2021年6月24日

三菱マヒンドラ農機株式会社

コンバインのリコール届出(届出番号:4973)に関するお知らせ

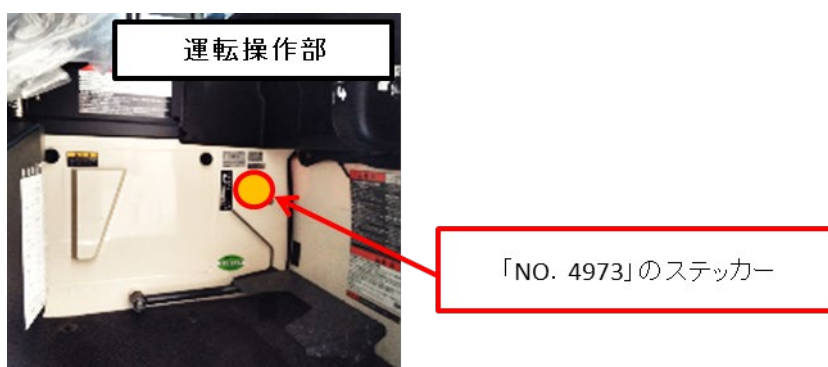
コンバインにおいて、排気管およびその近傍の断熱処理が不適切であるとともに、設計が不適切なため、排気管の近傍に屑が堆積し、ディーゼル微粒子捕集フィルター（DPF）再生処理中に表面温度が上昇し高温となった排気管とその付近に堆積したワラ屑などが接触する場合があります。そのため、ワラ屑から発煙し、最悪の場合、火災に至るおそれがある。

全車両、排気管の交換と断熱材、カバーおよびラベルを追加する。
